・建物全体

## ・館内外放送

## ・ 駐車場

## ・外のトイレ

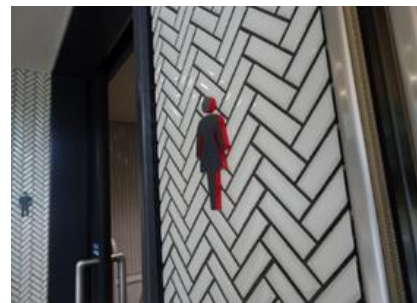
| No. | ご意見                          |
|-----|------------------------------|
| 3   | 夜間の使用表記ないのでは。                |
| 4   | おむつ交換台がほしい、または館内トイレへの案内がほしい。 |
| 5   | ベビーチェアがあるといい。                |
| 6   | 荷物を置く、引っ掛ける場所が必要。            |
| 7   | 男女のマークが分かりづらい。               |
| 8   | 点字ブロックがトイレ入口まで途切れずあると良い。     |
| 9   | トイレの表示を分かりやすいところにつけて欲しい。     |
| 10  | 多目的トイレに変えて欲しい。               |
| 11  | 音声案内やサインが欲しい。                |
| 12  | 目にやさしい壁紙にして欲しい。              |

## ・観察広場

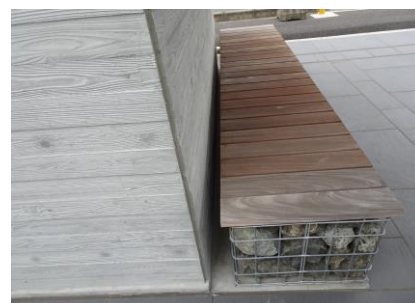
| No. | ご意見  |
|-----|--|
| 1   | 団体観覧者が多く移動するため、東側同様の自動販売機一基を設置して欲しい。                           |
| 2   | バス待合所のベンチのように、パイプ椅子ではなく木目のものが良い。                               |
| 3   | 階段から下に降りられるが、中央は雨が降ると沼のようになっている様子。子供が入ってよいのか危ないのか、中途半端で分かりづらい。 |
| 4   | テラスも外階段も同じ色なので、段差が分かりづらい。表示もない。CPラインが欲しい。                      |
| 5   | 外階段の入口に点字ブロックがない。  |
| 6   | 階段の段差が最後だけ大きい。   |

## ・入口

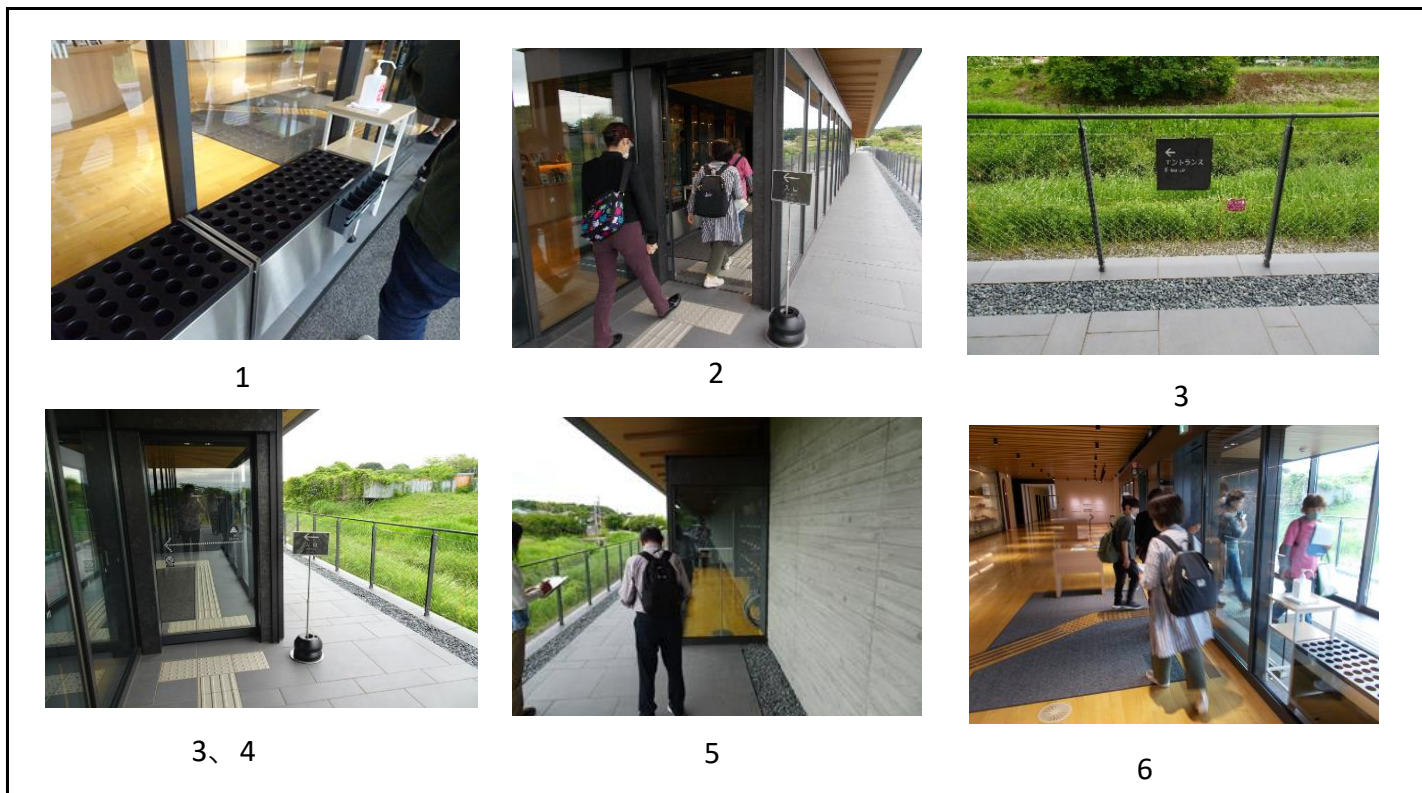
| No. | ご意見                                     |
|-----|---|
| 2   | 自動ドアの入口幅を広くしてほしい。                       |
| 3   | 表記が混在（エントランス、入口）しているため統一してほしい。          |
| 4   | 入口の表示がもう少し高い位置だと分かりやすいのではないか。           |
| 5   | 東側から施設にアクセスする際に、入口のガラスがわかりづらく、衝突の恐れがある。 |
| 6   | 音声案内が欲しい。                               |
| 7   | 自動ドアに、ドアの表示がない。                         |
| 8   | 全体の案内の蝕図があると良い。                         |

## ・学習スペース

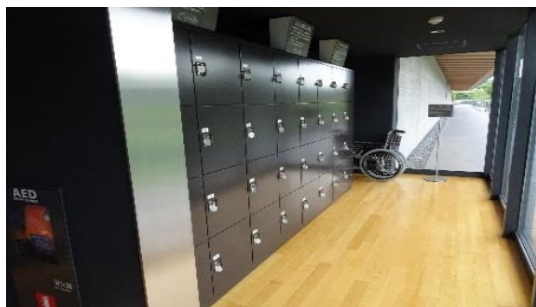
| No. | ご意見                  |
|-----|----------------------|
| 1   | wi-fi使用や飲食の可否がわからない。 |
| 2   | タッチライトの点灯方法が分かりづらい。  |

## ・ロッカー

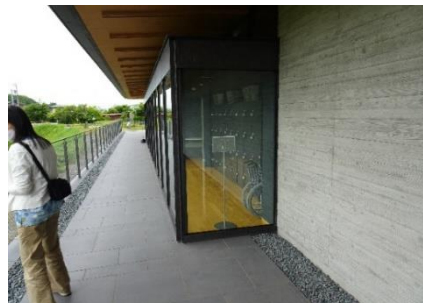
| No. | ご意見                                  |
|-----|--------------------------------------|
| 1   | 番号が小さくて分かりづらい。                       |
| 2   | 車いすの空気圧のチェックが必要。故障の場合も含め、複数台あった方がよい。 |

## ・展示室以外の展示

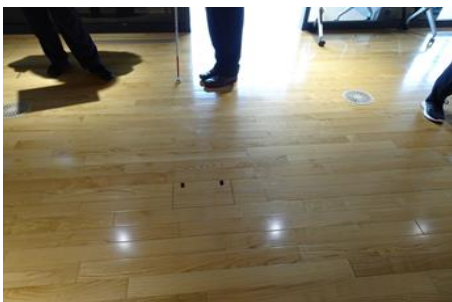
| No. | ご意見                                      |
|-----|--|
| 2   | 下段のスペースが子供が通れて危ない。                       |
| 3   | 外国語の案内・音声ガイド、二次元バーコードなどの活用による展示物の説明がほしい。 |
| 4   | 「茅ヶ崎年表」前の床に点検口の穴があり、杖がひっかかる。             |
| 5   | 「地形展示」は子供が割る危険がある。                       |
| 6   | ユニボイス（音声読み上げアプリ）対応にしてほしい。                |

## ・館内

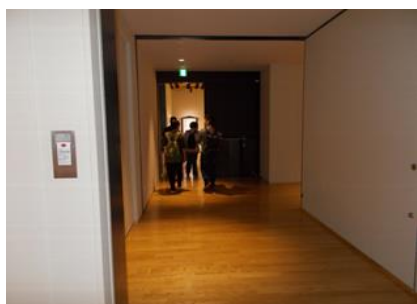
| No. | ご意見  |
|-----|--|
| 2   | 公衆電話がない  |
| 3   | あまりに音が響きすぎる。静かにさせるため？赤ちゃんがそこで泣いたら、泣かせまいと気にする人がほとんどだろう。 |

## ・トイレ

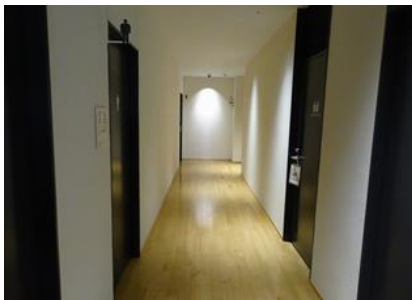
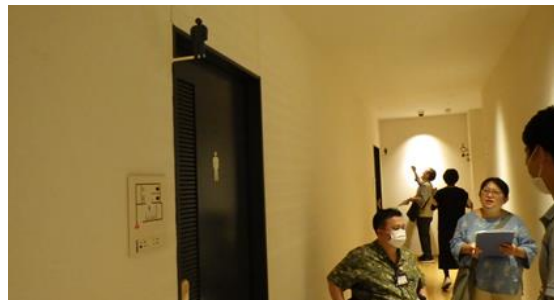
| No. | ご意見                           |
|-----|-------------------------------|
| 3   | 子供用手洗いが欲しい。                   |
| 4   | おむつ交換代がないのは困る。                |
| 5   | 通路が暗くて、案内板の文字が見えにくい。          |
| 6   | ドアの開閉が押すのか引くのかわかりにくい。         |
| 7   | ピクトグラムは小さく目に入りにくい。色分けもわかりにくい。 |
| 8   | 緊急ボタンがない。                     |
| 9   | 自動水洗の方が利用者に優しい。               |
